島根3号機の審査会合における指摘について

平成30年11月7日
中国電力株式会社

図. 島根原子力発電所敷地平面図

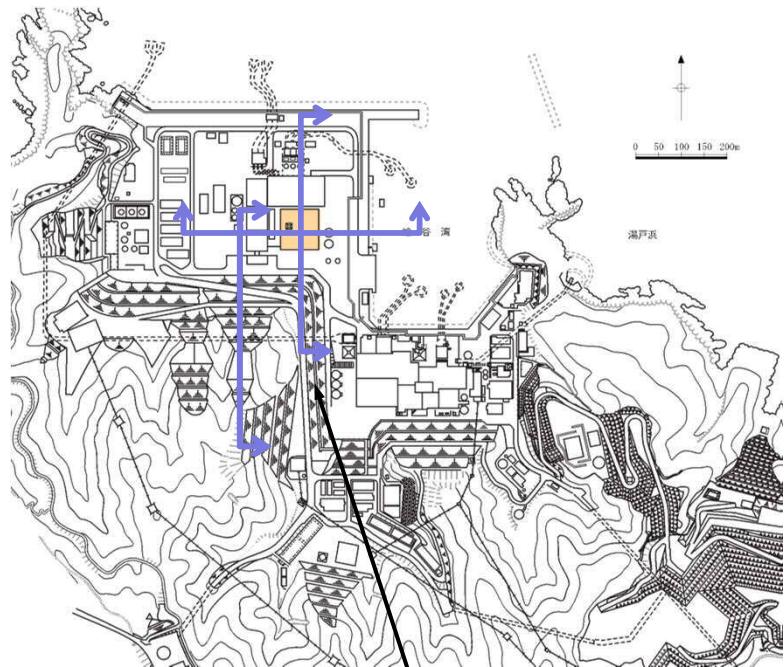
- 平成30年9月4日に初回の審査会合が開催され、原子力規制委員会から、「地盤や津波など、基準適合の根拠となる解析結果などが申請書に記載されていないので、今の内容では審査が一部できない」とのコメントがありました。

- 3号機原子炉建物基礎地盤及び周辺斜面については、現在、審議中の「2号機原子炉建物等の基礎地盤及び周辺斜面の安定性評価」の審査(平成30年6月20日ヒアリング実施)において、地盤安定性評価の評価方法、解析用物性値等が確定することから、これらを踏まえて安定解析を実施し、最小すべり安全率が評価基準値を上回ることを今後の審査の中で説明するよう考えていました。

2号機と同様に、評価対象断面について安定解析を実施する。
